**PREVOST**ENREGISTRÉ - REGISTERED
ISO 9001 & ISO 14001**INFORMATION
DE
MAINTENANCE**

Im00-20

DATE : Septembre 2000	SECTION : 03 - Essence
SUJET : RACCORDEMENT À LA POMPE À CARBURANT

FIGURE 1 : RACCORDEMENT DES CANALISATIONS DE CARBURANT SUR LA POMPE ÉLECTRIQUE

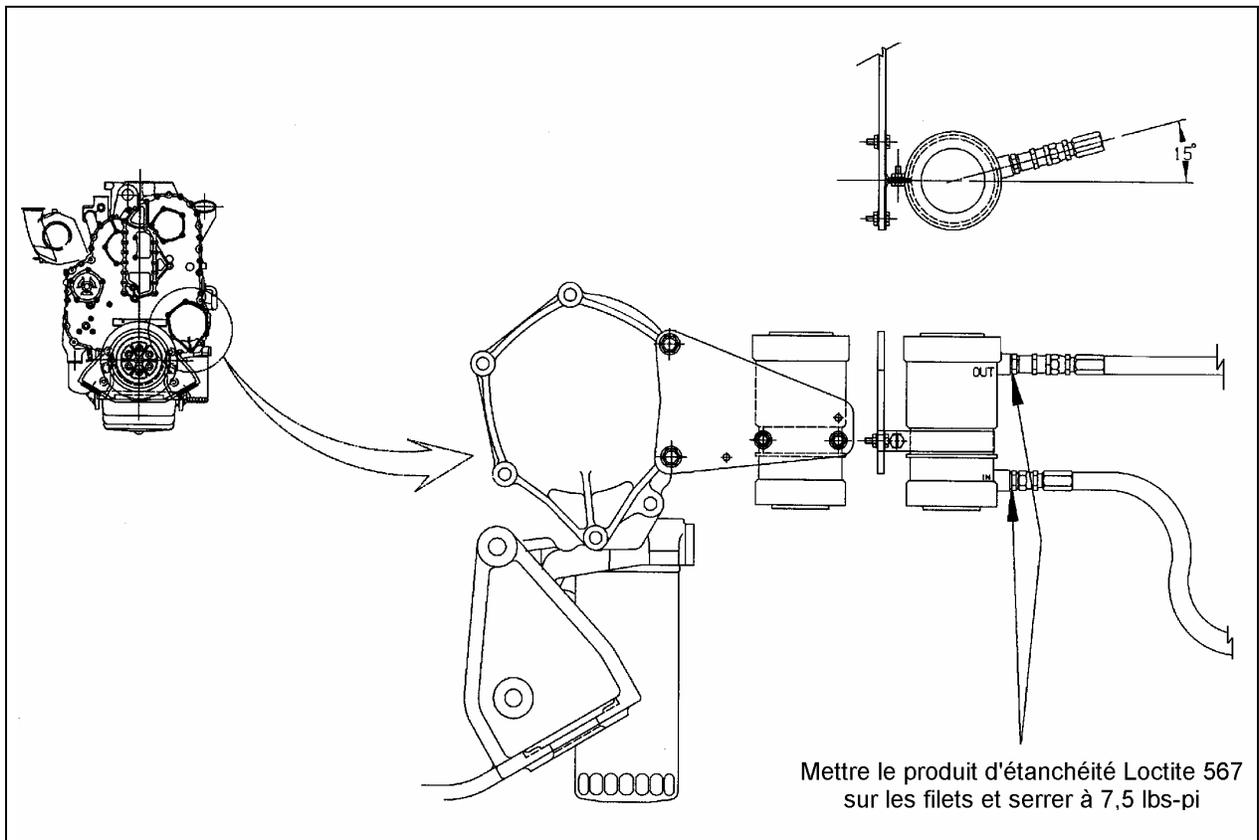
Les canalisations de carburant se raccordant à la pompe électrique sont maintenant installées en utilisant un produit d'étanchéité sur les filets des raccords. Ceci évite toute fuite de carburant. En service, dans le cas de fuites ou lors du remplacement de la pompe, il est important de suivre le montage décrit ci-dessous.

1. Mettre du produit d'étanchéité Loctite 567 sur les filets des raccords (se référer à la figure 1) ;
2. Serrer à un couple de 7,5 lbs-pi.

Attention : Ne pas serrer plus que le couple recommandé car le boîtier de la pompe pourrait se casser.
